MINUTA DE LA JUNTA DE ACLARACIONES

CONCURSO MEDIANTE EL PROCEDIMIENTO DE CONCURSO POR LICITACIÓN PÚBLICA N° SEAPAL-2024-10-LP-PROAGUA "AMPLIACIÓN DE LA RED DE ALCANTARILLADO SANITARIO EN VARIAS COLONIAS (VISTA DEL PALMAR, PROLONGACIÓN VISTA A LA PUESTA DEL SOL, VISTA OCÉANO), DELEGACIÓN EL PITILLAL, PUERTO VALLARTA, JALISCO; CON UNA LONGITUD DE 4,647.71 MTS."

Anexo 1

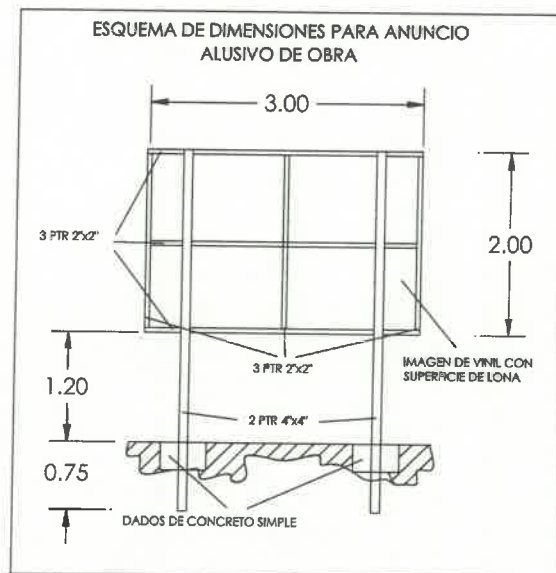
7. En su propuesta deberá de considerar un letrero alusivo a la obra, cuyo costo deberá de incluirse dentro de su análisis de costos de indirectos, mismo que deberá de permanecer por tiempo indefinido y tendrá que quedar instalado desde el inicio de la obra, se hace entrega de croquis (Anexo 1).
